Verslag huishoudelijke elektrische installatie op laagspanning en zeer lage spanning

Referentie: **009-20260930-04**	Datum controle: **30/09/2026**
Keurder: **009**

Eigenaar:	**Onbekend**	EAN-code:	**541448820049866030**
Adres installatie:	**E. Gilisstraat 4, 3040 - Huldenberg**	Nummer teller(s):	**1sag3105180703**
		Distributienetbeheerder installatie:	**Fluvius**
Datum uitvoering installatie:	☑ Vóór 01/10/1981 ☑ Tussen 01/10/1981 en 01/06/2020 ☐ Vanaf 01/06/2020		
Type:	☑ Wooneenheid ☐ Niet-huishoudelijk ☐ PV ☐ Batterij ☐ Laadpaal

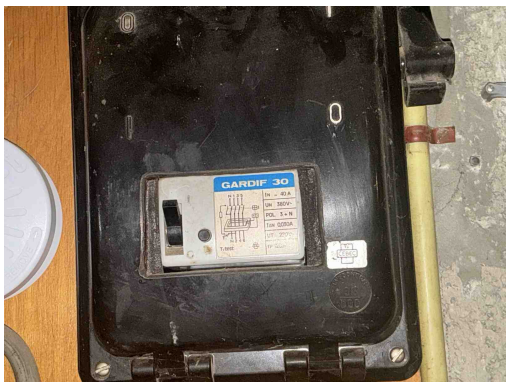
B26 - Het elektrisch bord kon niet gedemonteerd worden (Boek 1: 5.3.5.1).

D24 - De differentieelstroombeschermingsinrichtingen die worden geplaatst in huishoudelijke installaties dienen tenminste van het type A te zijn (Boek 1: 5.3.5.3).

D05 - Er is geen ondergeschikte differentieelstroominrichting van maximum 30 mA geplaatst voor de beveiliging van de ruimte(n) die een badkuip en/of douche bevatten (Boek 1: 4.2.4.3).

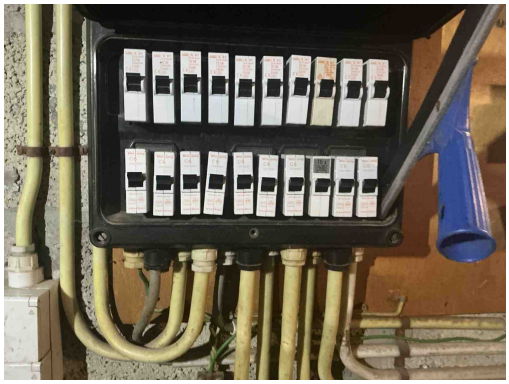
D26 - Er is geen ondergeschikte differentieelstroominrichting van maximum 30 mA geplaatst voor de beveiliging van wasmachine/afwasmachine/droogkast (Boek 1: 4.2.4.3.b).

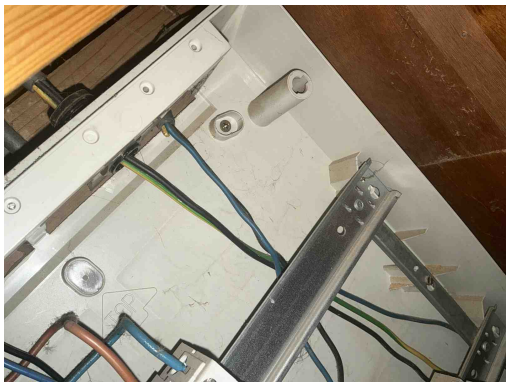
B26 - Het elektrisch bord kon niet gedemonteerd worden (Boek 1: 5.3.5.1).

B30 - De houder van de beveiliging in een huishoudelijke ruimte is niet voorzien van aangepaste kalibreerelementen (Boek1: 5.3.5.5).

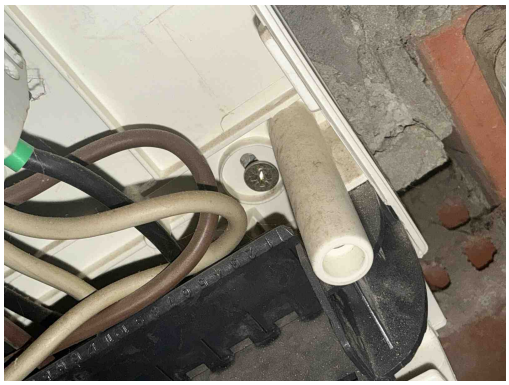
T21a - Het elektrisch materieel is niet geplaatst volgens de voorschriften van de fabrikant/ regels van goed vakmanschap. (Boek 1: 1.4.1.3) Oa ophangvijzen elektrisch verdeelbord niet afgedekt. Zie klasse II toestel.

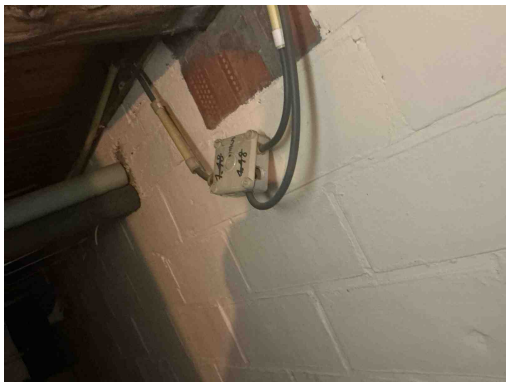
T21a - Het elektrisch materieel is niet geplaatst volgens de voorschriften van de fabrikant/ regels van goed vakmanschap. (Boek 1: 1.4.1.3) Oa ophangvijzen elektrisch verdeelbord niet afgedekt. Zie klasse II toestel.

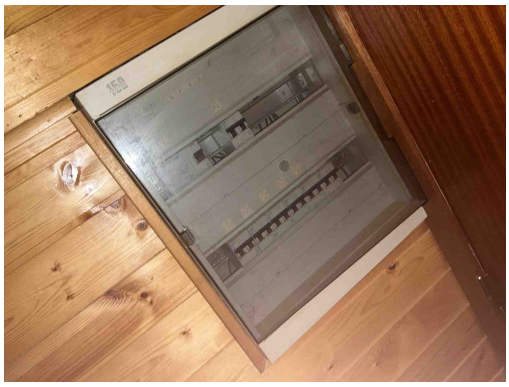
T23 - Het elektrisch materiaal is beschadigd. (Boek 1: 1.4.1.3).

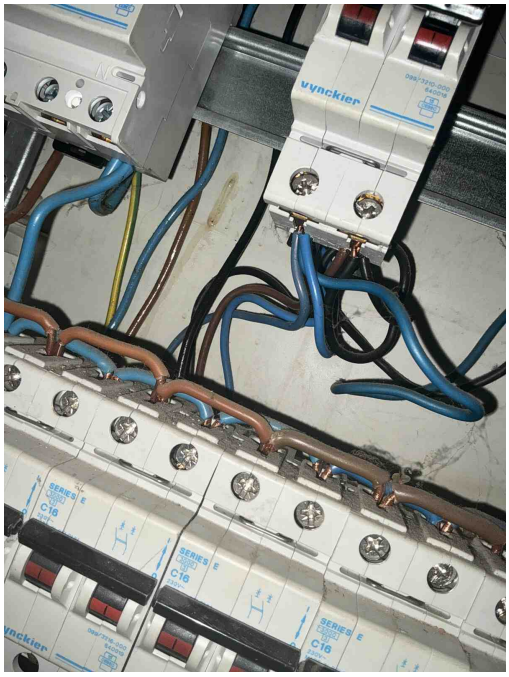
B17 - De voedingsspanning is niet op elk bord vermeld (Boek 1: 3.1.3.3).
Opmerking: Algemeen,...

D01 - De differentieelstroominrichting schakelt niet uit na indrukken van de testknop (Boek 1: 5.3.5.3).

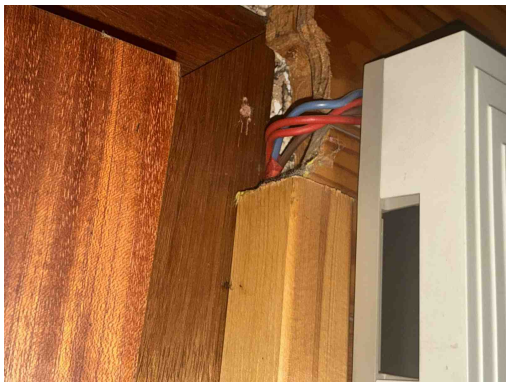
T21 - Het elektrisch materieel is niet geplaatst volgens de voorschriften van de fabrikant/ regels van goed vakmanschap. (Boek 1: 1.4.1.3)
Opmerking: Meerdere geleiders aangesloten op een aansluitingklem voor max 2

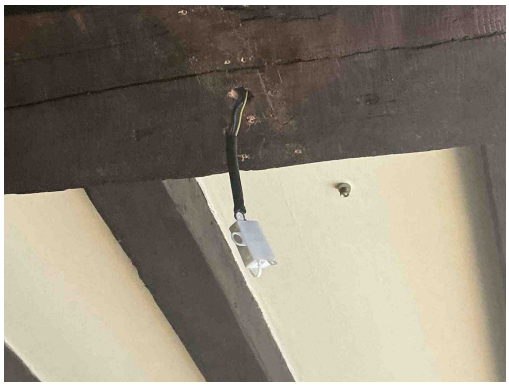
C21 - Het gebruik van geleiders van het type VOB, zonder bijkomende afscherming is niet toegestaan (Boek 1: 5.2.9.6).

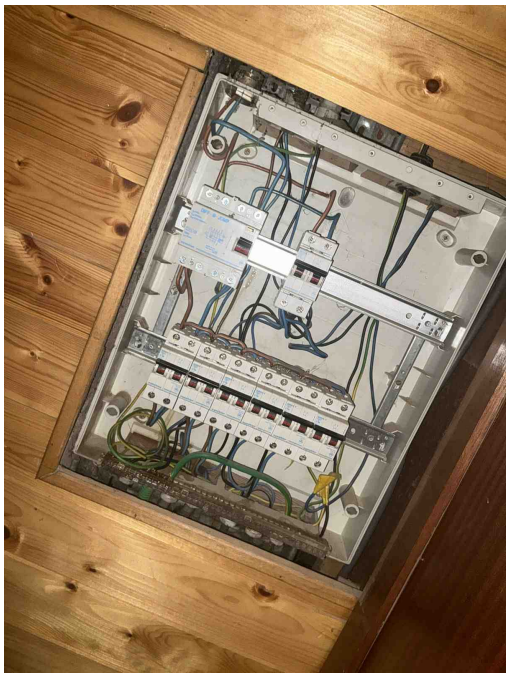
C26 - De verbindingen zijn niet gebeurd in borden, in aftakdozen, aan de klemmen van contactdozen, schakelaars of in de verlichtingstoestellen (Boek 1: 5.2.6.1).

C26 - De verbindingen zijn niet gebeurd in borden, in aftakdozen, aan de klemmen van contactdozen, schakelaars of in de verlichtingstoestellen (Boek 1: 5.2.6.1).
